**REPÚBLICA DE PANAMÁ
MINISTERIO DE AMBIENTE**

**RESOLUCIÓN No. DEIA-IA- 008 -2025
De 12 de febrero de 2025.**

Por la cual se aprueba la solicitud de evaluación del Estudio de Impacto Ambiental (EsIA), categoría II, del proyecto denominado: **SEA HILLS**, cuyo promotor es: **DESARROLLO GANADERA DEL CERRO, S.A.**

CANOPY		
PTOS	NORTE	ESTE
A	951077.348	629624.038
B	951211.711	629775.012
C	951185.114	629635.452
D	951543.110	629500.652
E	951853.369	629568.488

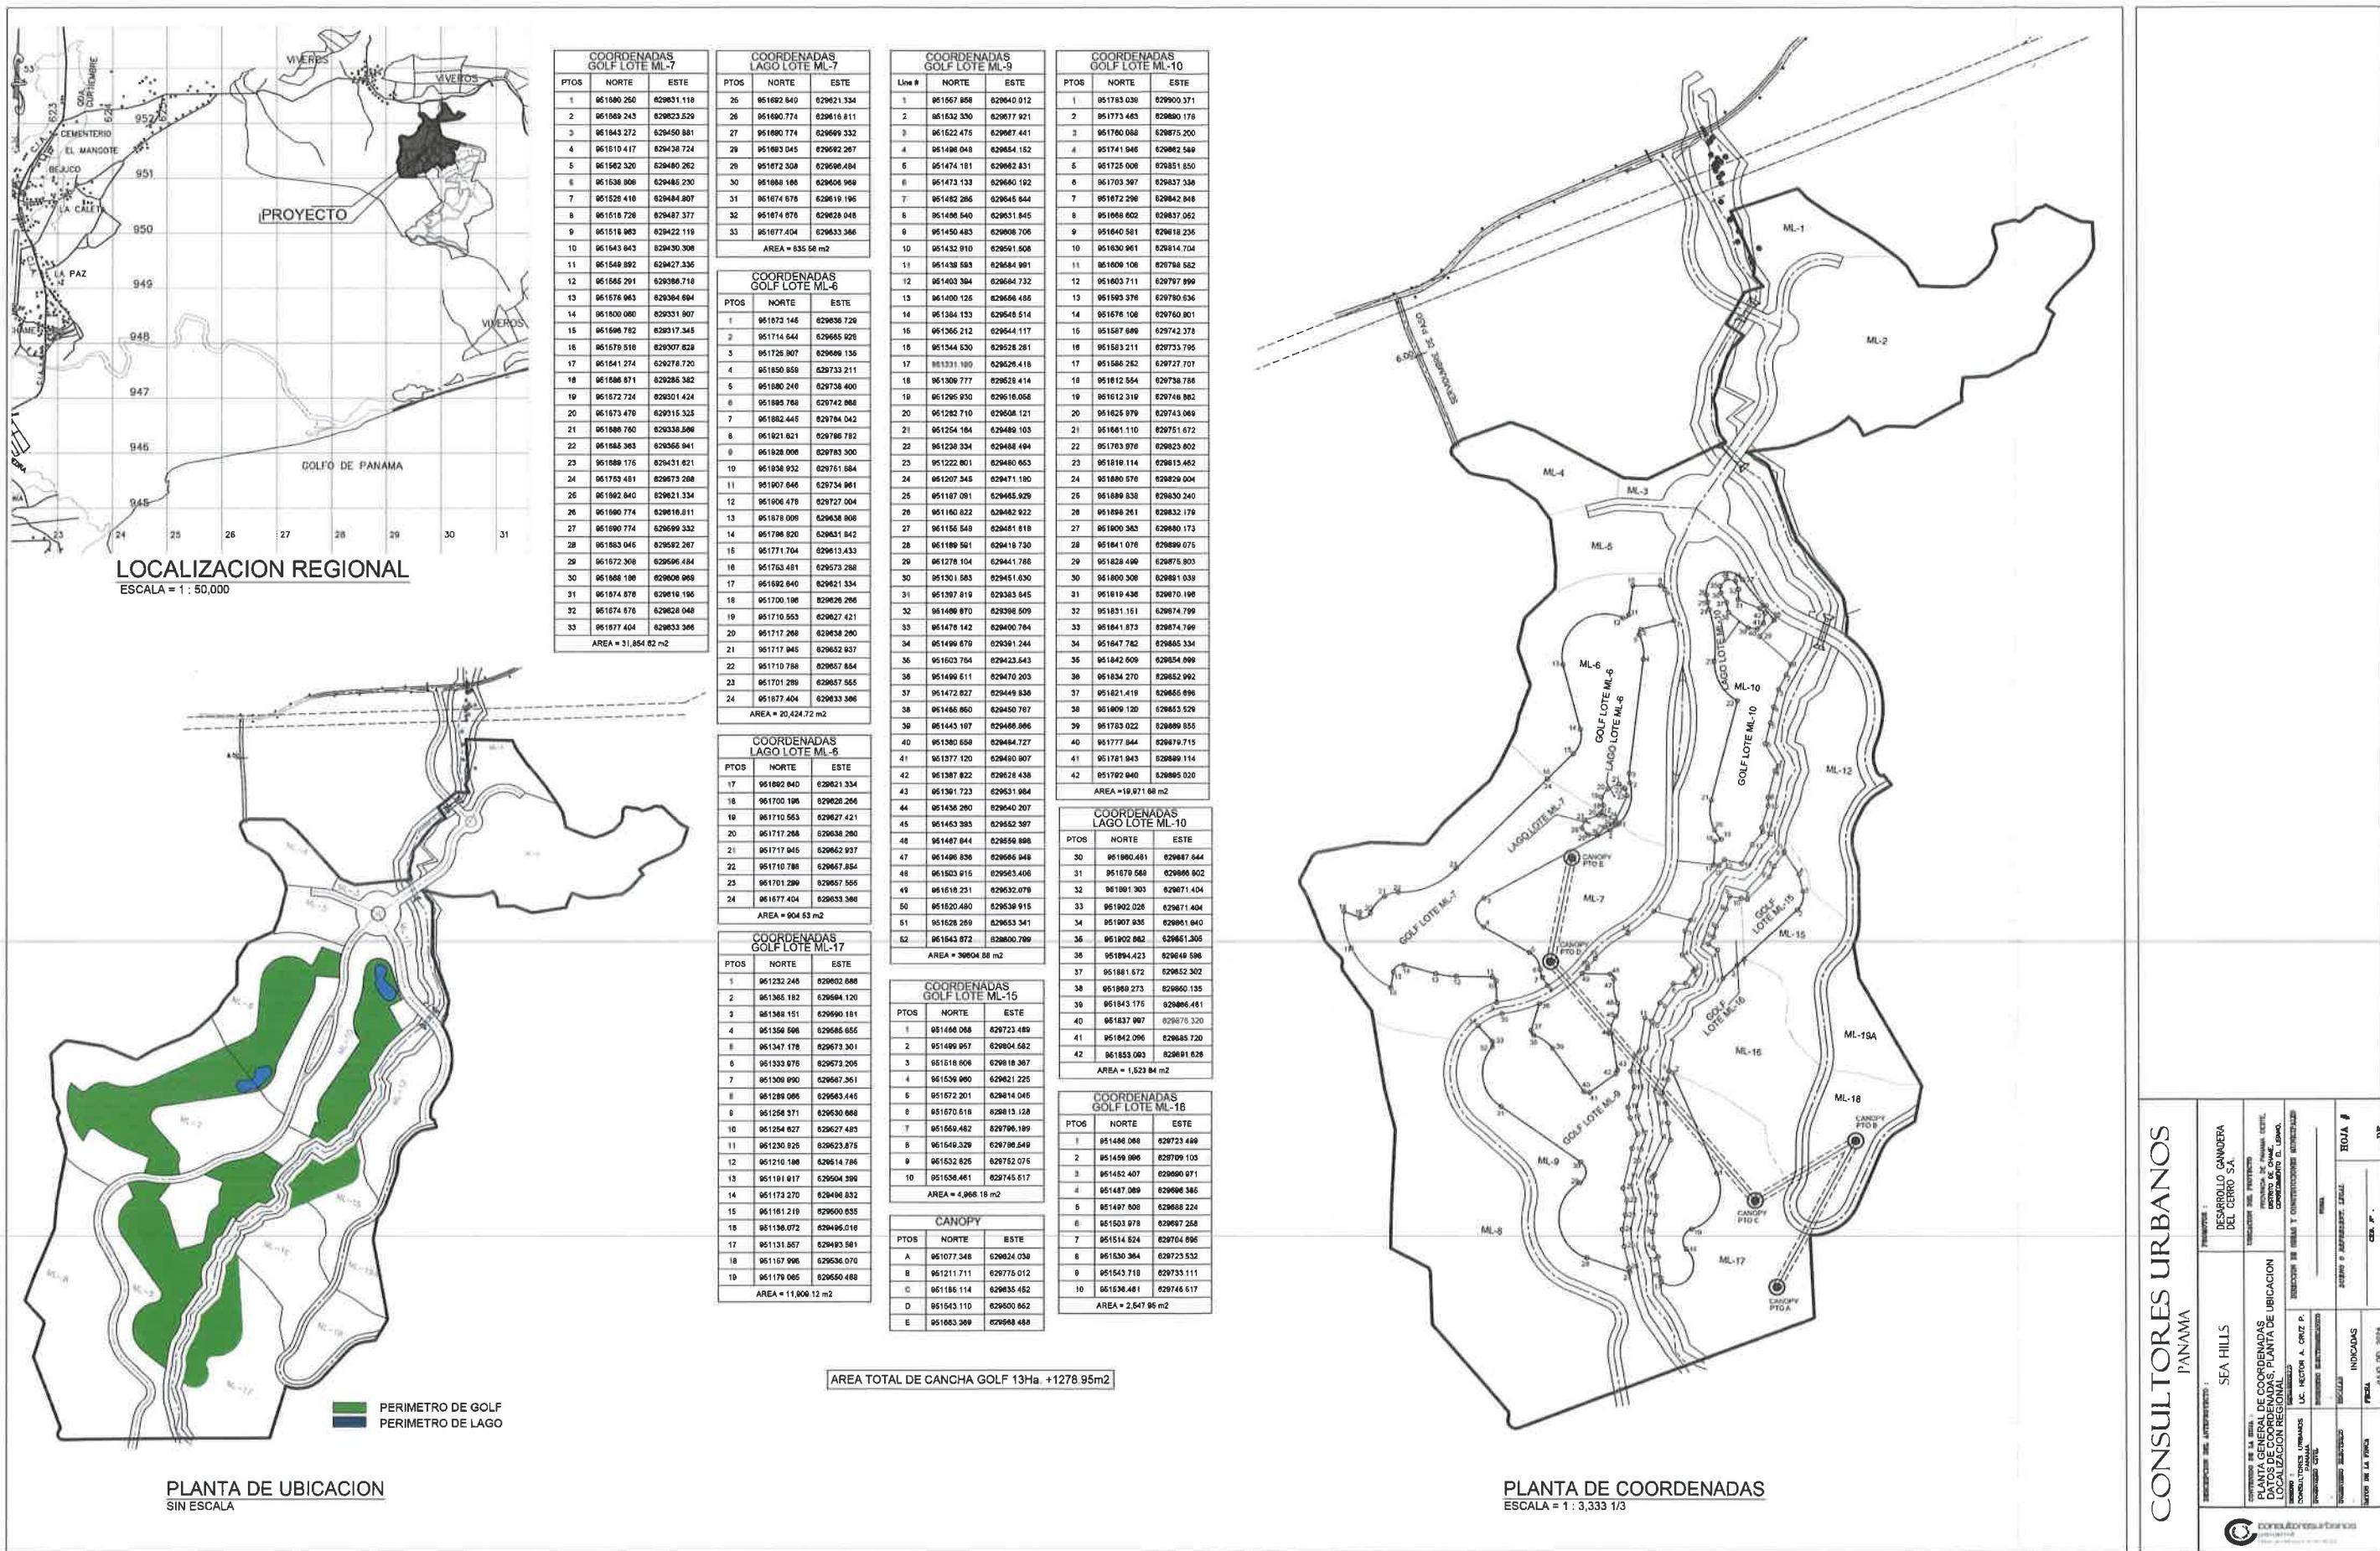
PREGUNTA No 7. En el punto **4.0 descripción del proyecto obra o actividad**, pág. 23 del EsIA, se describen las fases con las que contará el proyecto: **Fase 1:** se encuentran los macrolotes ML1 y ML2, los cuales abarcan una superficie aproximada a las 9 hectáreas. **Fase 2:** comprende a un sector de aproximadamente 50 hectáreas. En los macrolotes ML3, ML4, ML5, ML1 1, y ML6, ML7, ML8, ML9, ML10, ML12, ML15, ML16, ML17, ML18, ML19A. Sin embargo, en la pág. **8, Resumen Ejecutivo**, se menciona que el proyecto abarcará una superficie de 65 has + 3.893.44 m². Por lo que no queda claro la huella total del proyecto. Por otro lado, mediante la verificación realizada a través del **MEMORANDO-DIAM-0625-2024**, las sumatorias de las superficies de los Lotes ML 1-ML 19, no concuerda con las superficies indicadas a desarrollar por fase. Por lo antes mencionado, se solicita:

COORDENADAS - PLANTA DE TRATAMIENTO -

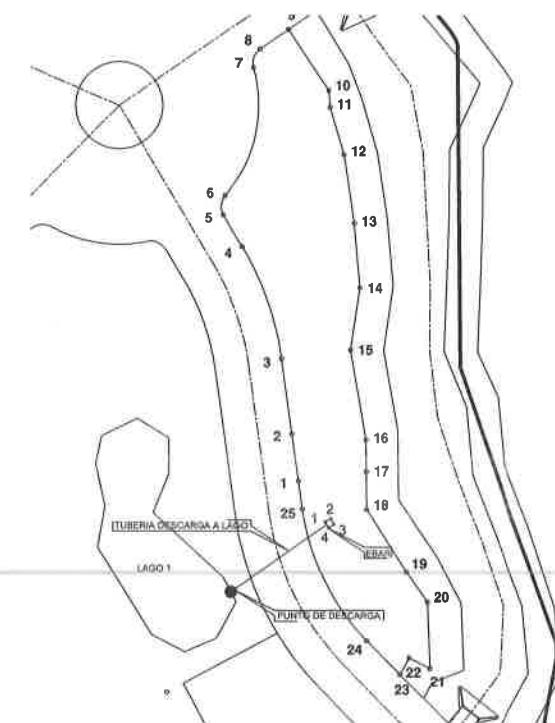
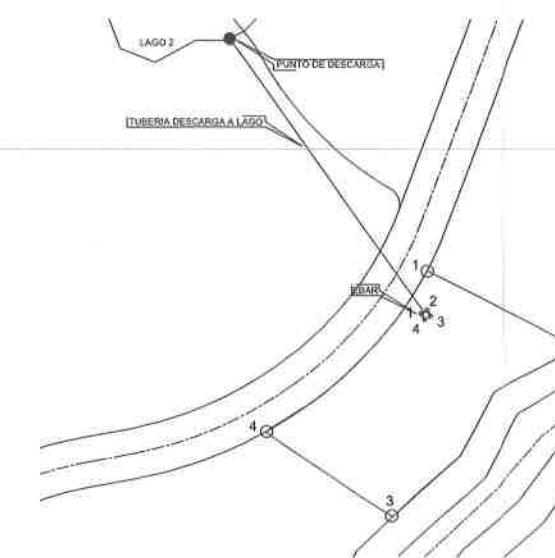
PREGUNTA No 2. En respuesta a la pregunta 3, acápite (b) donde se solicitaba aclarar si las tres (3) PTAR descargarán a los lagos artificiales y acápite (g), presentar las coordenadas de las estructuras necesarias para transportar las aguas tratadas desde la PTAR hasta los lagos.

- h. Se presentan nuevamente las coordenadas de ubicación de los polígonos de las tres (3) PTAR's, sus superficies y los puntos de descargas son los siguientes:
